## CONTRIBUTIONS AUX REPONSES A L'EXAMEN CONJOINT DU 28 AOUT 2018

### Déclaration de projet de mise en comptabilité des PLU Création d'une nouvelle tour de séchage (U3)

## OBSERVATIONS DES SERVICES

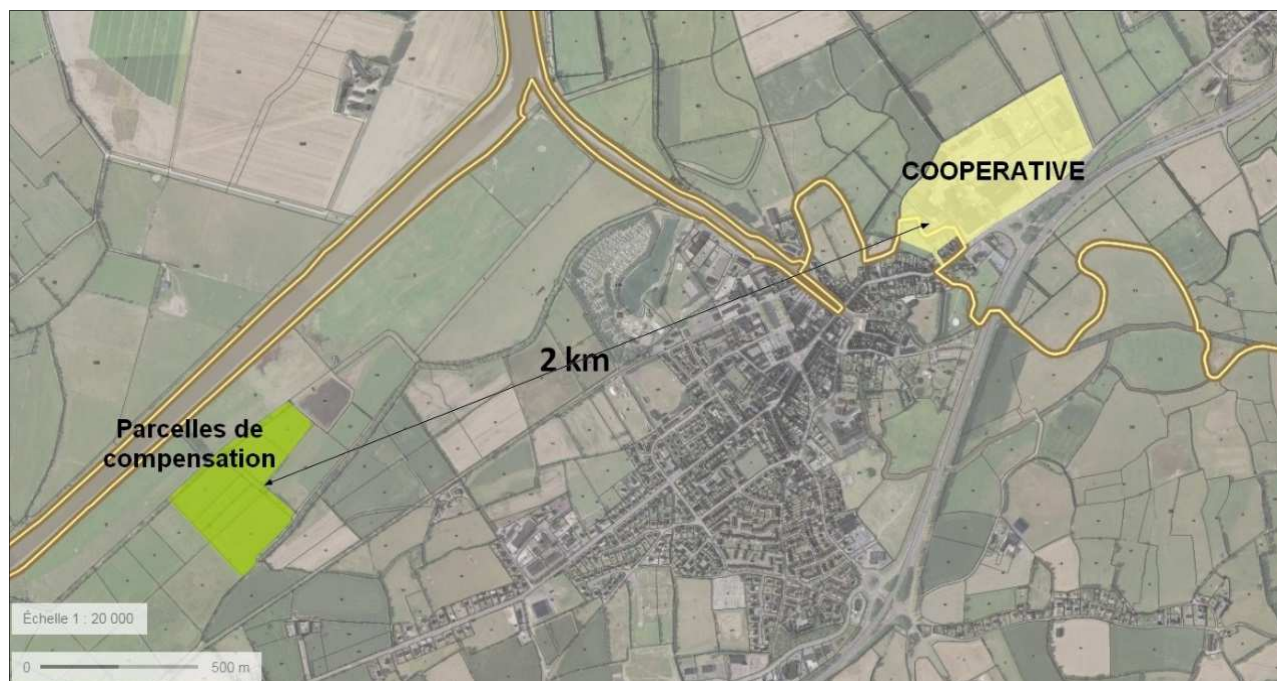
En 2014, dans le cadre de la compensation de soustraction de zone humide pour la construction de U2, la coopérative a acquis, dans un objectif de conservation, 11,6 ha dans la zone Natura 2000 des Marais du Cotentin et du Bessin.

En conformité avec le SDAGE en vigueur (règle de compensation par sauvegarde et conservation du double de la surface de zone humide soustraite) et à l'article 9.3 de l'arrêté préfectoral d'autorisation d'exploiter du 8 octobre 2013 relatif à U2, 4 ha sur les 11,6 ha acquis sont réservés à la compensation pour U2.

La conservation de l'ensemble des terrains acquis est opérée au travers d'un bail agricole, avec l'exploitant des parcelles, intégrant des clauses de conservation (l'intégralité du bail est insérée en annexe au dossier) :

- Maintien de la prairie naturelle permanente avec exploitation par fauche ou pâturage sans intrants et avec un chargement limité.
- Maintien et entretien courant des éléments paysagers (et notamment des fossés).
- Protection de la faune et de la flore (pas de fauche au printemps ou en début d'été notamment).
- Contrôle de l'exploitation par la coopérative avec possibilité de modification des dates de fauche ou de pâturage en fonction des exigences spécifiques d'espèces naturelles.

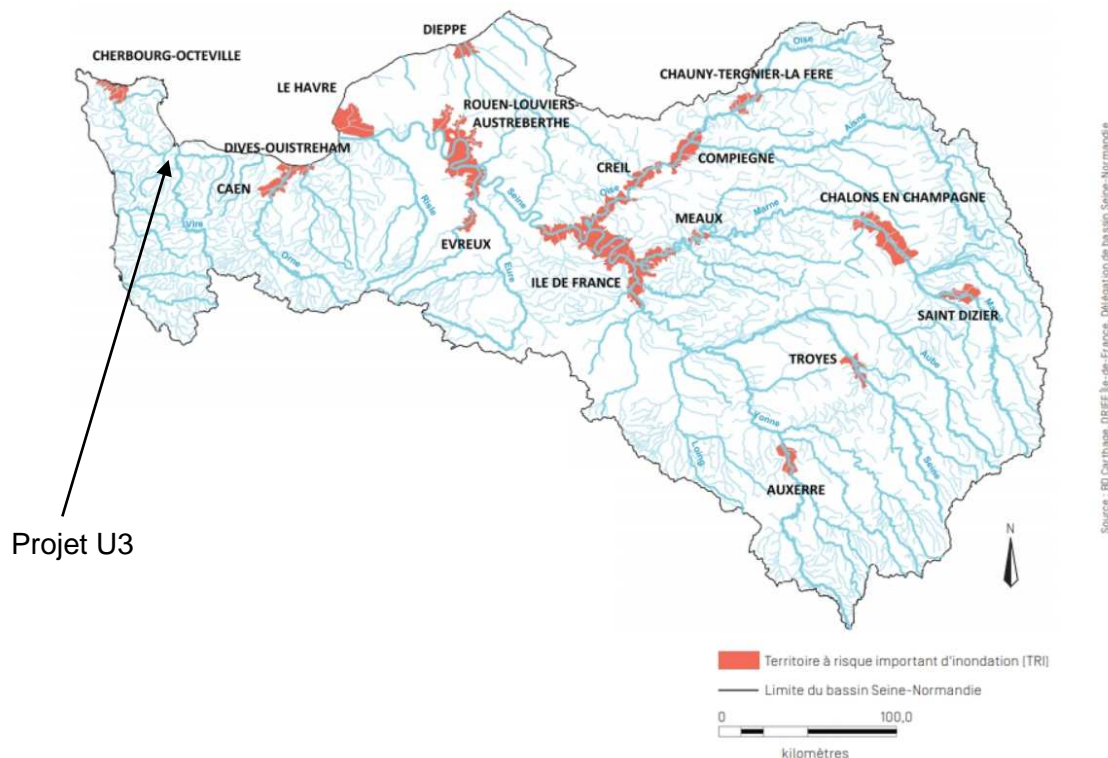
Le dossier provisoire de l'étude des dangers des digues de défense contre la mer « Côte Est du Cotentin et de la Baie des Veys » (ISL Angers, version de mars 2017, communication informelle) a pu être consulté. Actuellement, seul le diagnostic complémentaire des ouvrages a été réalisé et les simulations de rupture de digues ne sont pas élaborées.

En l'état, l'étude n'apporte pas d'éléments supplémentaires sur les côtes de référence à prendre en compte pour le projet.

L'étude d'impact a évalué à + 1 mm le différentiel de hauteur d'eau en cas d'inondation à la suite de l'imperméabilisation de 1,6 ha liée au projet U3. Le différentiel de vitesse d'écoulement est difficilement quantifiable puisque le risque d'inondation est lié au débordement des marais avec un courant initial très faible en raison de l'étendue de la zone concernée (2 560 ha pour les marais de l'Aure).
